INTERVENTI PER IL DRAGAGGIO DI 2,3 M m³ DI SEDIMENTI IN AREA MOLO POLISETTORIALE PER LA REALIZZAZIONE DI UN PRIMO LOTTO DELLA CASSA DI COLMATA FUNZIONALE ALL'AMPLIAMENTO DEL V SPORGENTE DEL PORTO DI TARANTO

Progetto Esecutivo

Relazione sulle opere variate e quadro economico

REVISIONI	D	Dicembre 2016	Disposizioni del RUP Prot. 17214 del 02/12/2016	Lotti ingegneria		
	C	Giugno 2016	Nota D.L. Prot. U-02973 del 01/06/2016	Lotti ingegneria		
	B	Maggio 2016	Nota A.P. Prot. U. 0006807 del 22/04/2016	Lotti ingegneria		
	REV	DATA	DESCRIZIONE	REDATTO	CONTROLLATO	APPROVATO

Fig. 5.2 – Sezione rilevata dalle indagini del Progetto Esecutivo

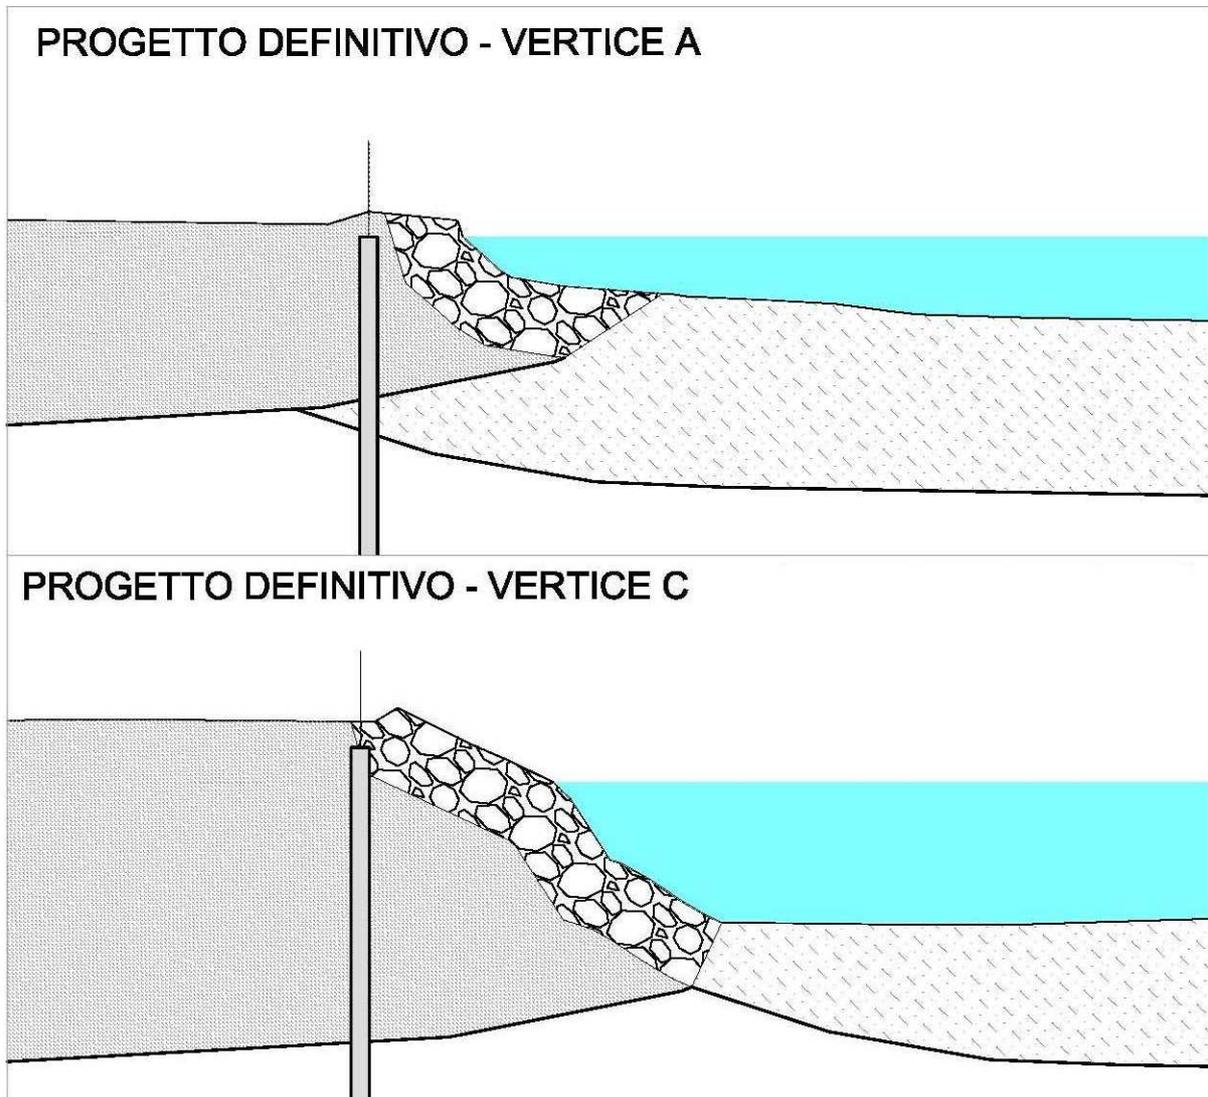
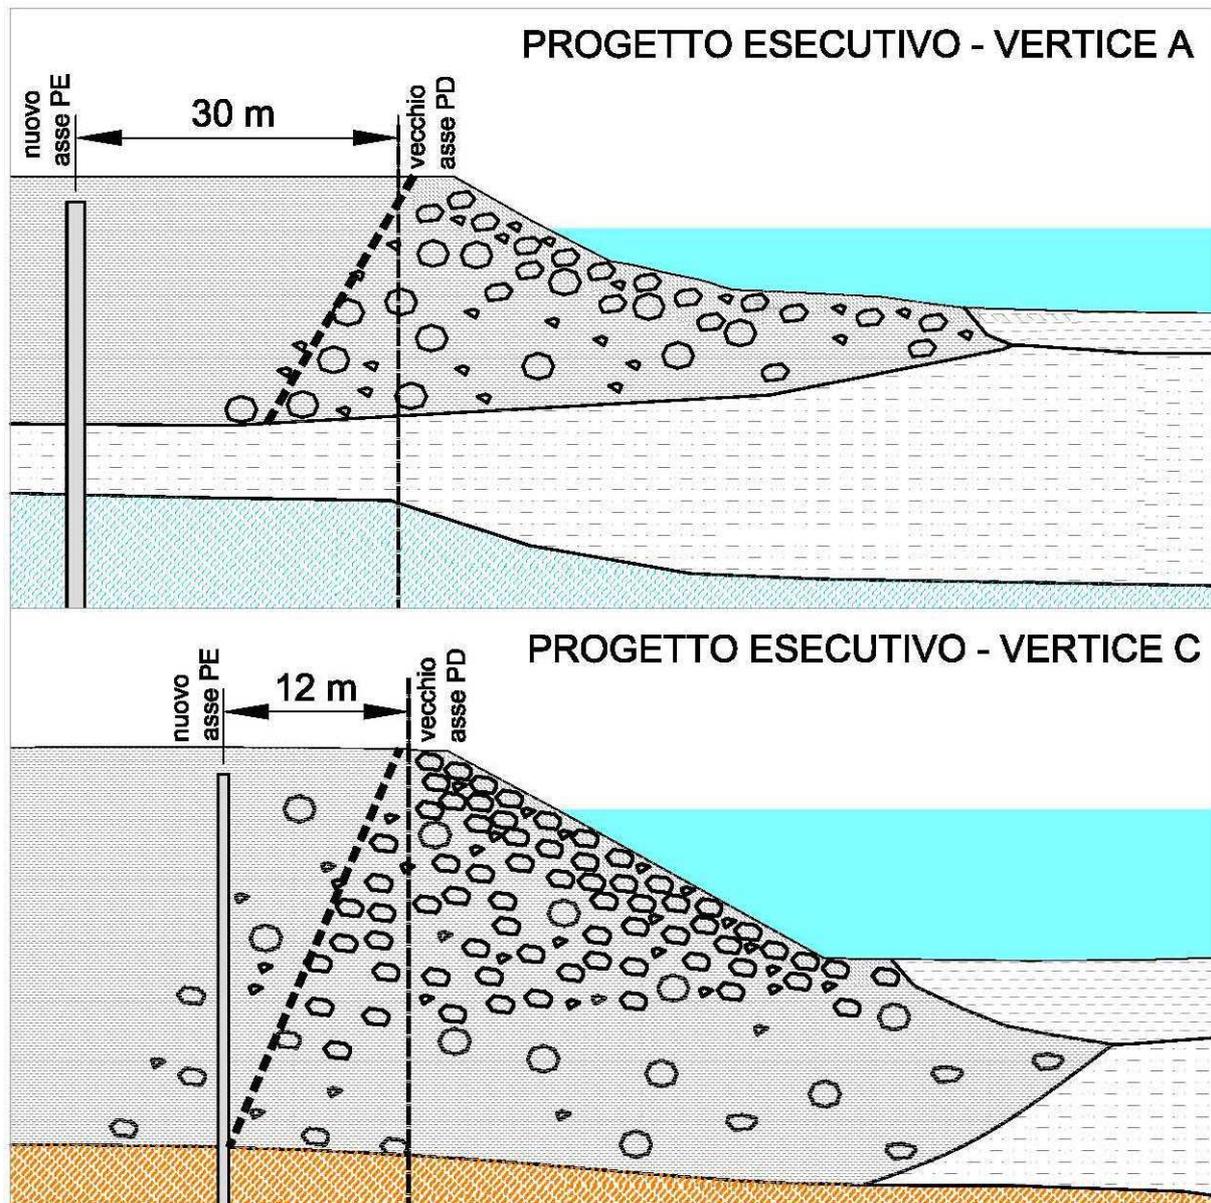
Durante l'esecuzione delle indagini propedeutiche al Progetto Esecutivo, infatti, è emerso che la scogliera visibile lungo lo Yard Belleli ed il V sporgente non è riconducibile ad una "mantellata" di protezione e rivestimento del paramento della colmata di questi ultimi di pochi metri spessore, così come supposto nel Progetto Definitivo a base gara, bensì ha una configurazione a mo' di argine con sezione trapezia, che si estende anche verso terra (al di sotto dell'opera di marginamento) ed a tergo della quale è stata eseguita la stessa colmata del V sporgente e dello Yard Belleli. Nelle figure seguenti (v. Fig. 5.1 e 5.2) si riportano la ricostruzione della "mantellata" desunta dai dati del PD e quella invece ricostruita in esito alle indagini propedeutiche al Progetto Esecutivo.

Evidentemente l'interferenza con la scogliera lungo tutto lo sviluppo dei diaframmi plastici (circa 800 metri) avrebbe compromesso la fattibilità dell'intervento, nell'impossibilità tecnica di eseguire il trattamento di cutter soil mixing in presenza di massi ciclopici di notevole resistenza meccanica, motivo per il quale già durante le indagini propedeutiche si è resa necessaria, in accordo con la DL e la stazione Appaltante, una modifica al posizionamento dei sondaggi per individuare un nuovo e "migliore allineamento del diaframma CSM" finalizzato alla risoluzione della suddetta interferenza "evitando di interferire con la scogliera di protezione dello sporgente" (cfr. verbale del 10-6-2015 [5]).

In conclusione la modifica al tracciamento delle opere ha comportato una traslazione dell'asse del marginamento verso terra variabile tra i 12 e i 30 m (v. fig. 5.3).

Profilo longitudinale del marginamento a terra da PD_BG (estratto PUG102_PDEG019_0)

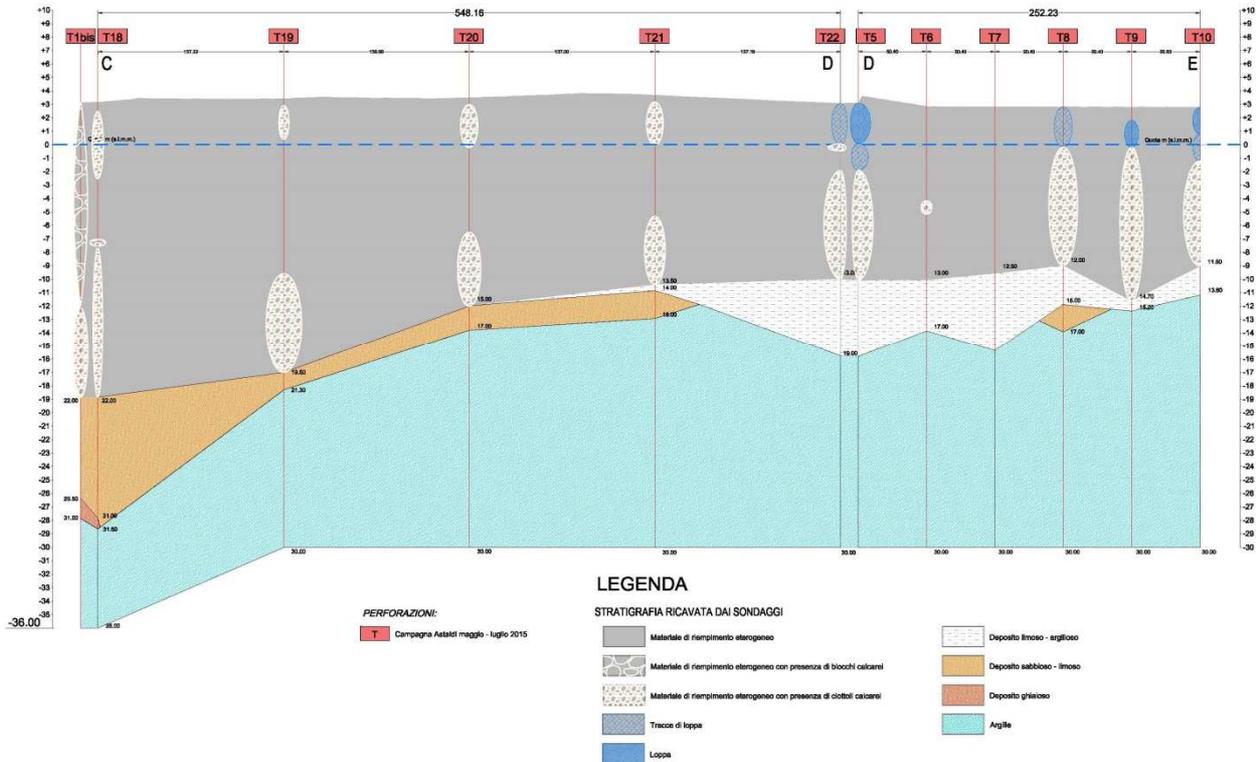
Di seguito si riporta la sezione stratigrafica del Progetto Definitivo e quella di riferimento desunta dalle indagini geognostiche, che evidenzia la presenza imprevista in corrispondenza del vertice C di un approfondimento del tetto delle argille.

Figura 4. Profili stratigrafici lungo i lati AB e BC desunti dalla campagna di indagini propedeutiche al Progetto Esecutivo (giugno-settembre 2015).

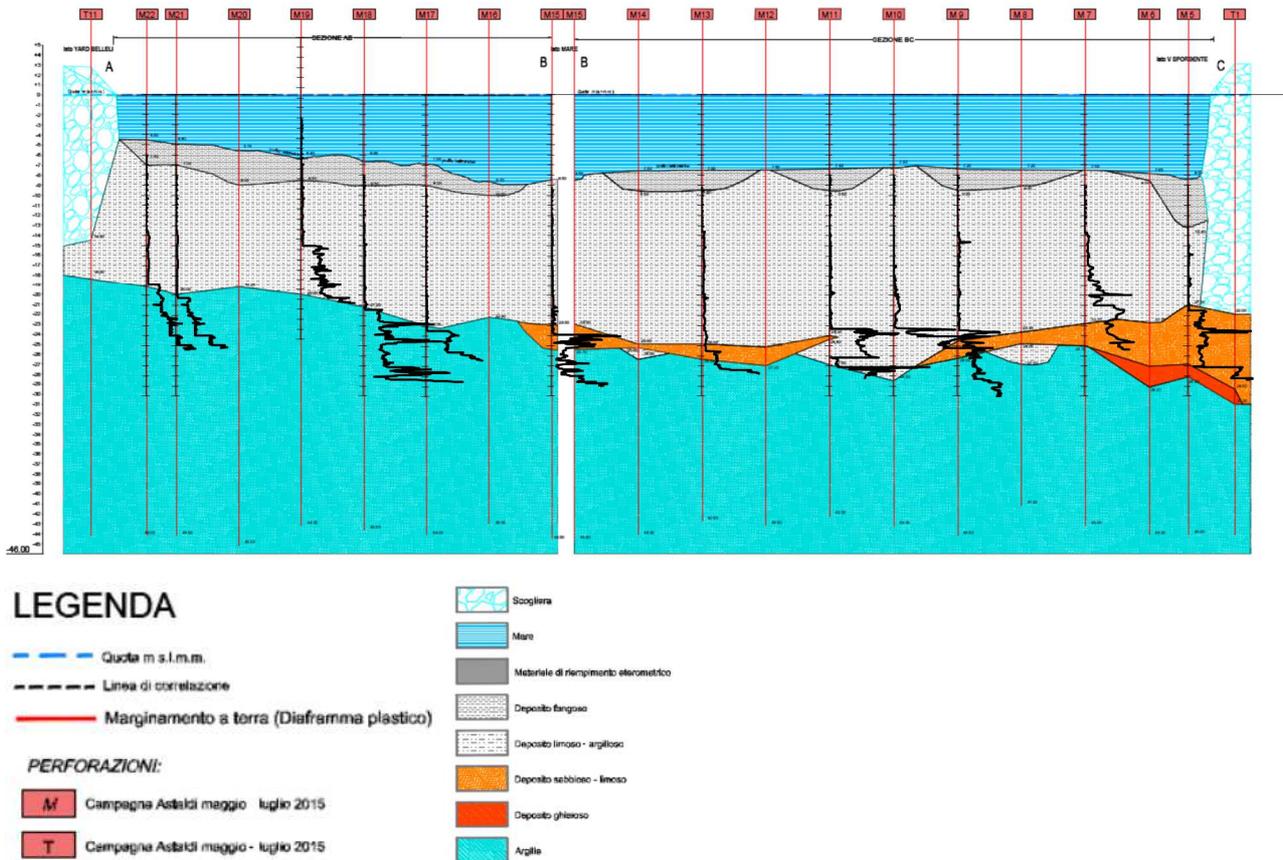
Alla luce dei risultati ottenuti, con riferimento alle opere di marginamento a mare si sono evidenziate alcune diversità rispetto a quanto noto sia in termini stratigrafici (Figura 4) sia in termini di caratteristiche fisiche e meccaniche dei terreni.

Fig. 7.1 – Area di cantiere del Progetto Definitivo

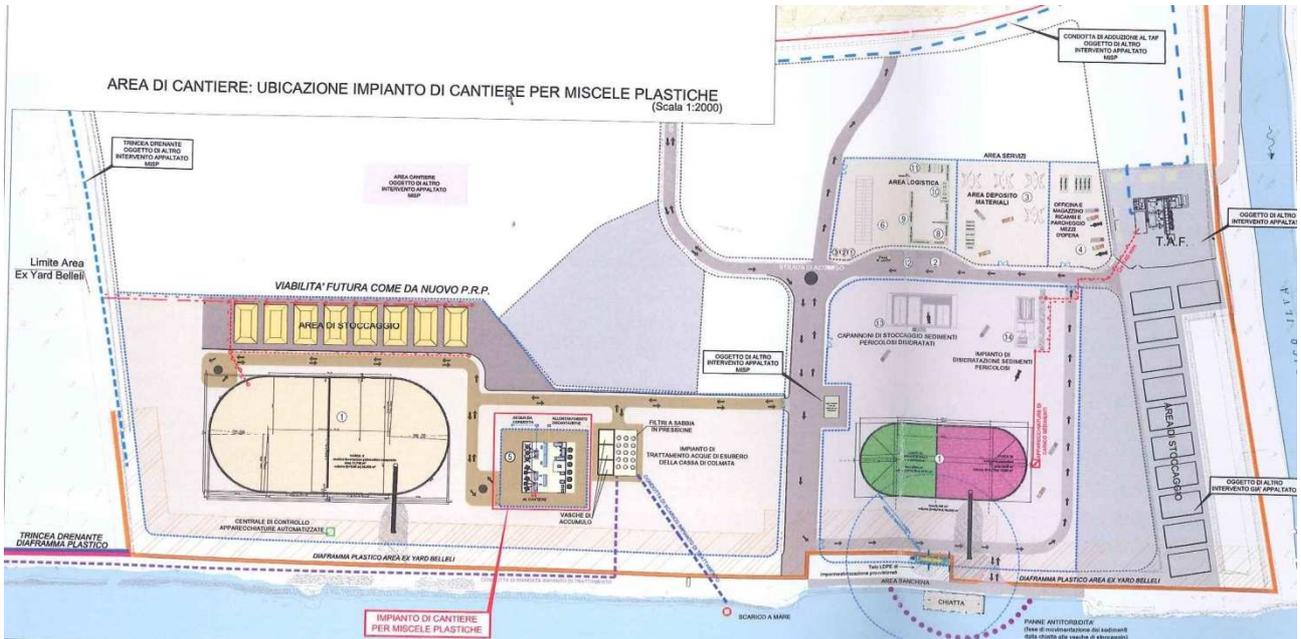
- Diversa configurazione delle aree di cantiere messe a disposizione dal Committente, con sostanziale variazione del lay-out di cantiere e conseguente modifica della viabilità, delle recinzioni, della destinazione degli spazi e degli apprestamenti, ecc. (nelle figure seguenti sono messe a confronto le aree di cantiere del Progetto Definitivo e quelle del Progetto Esecutivo);
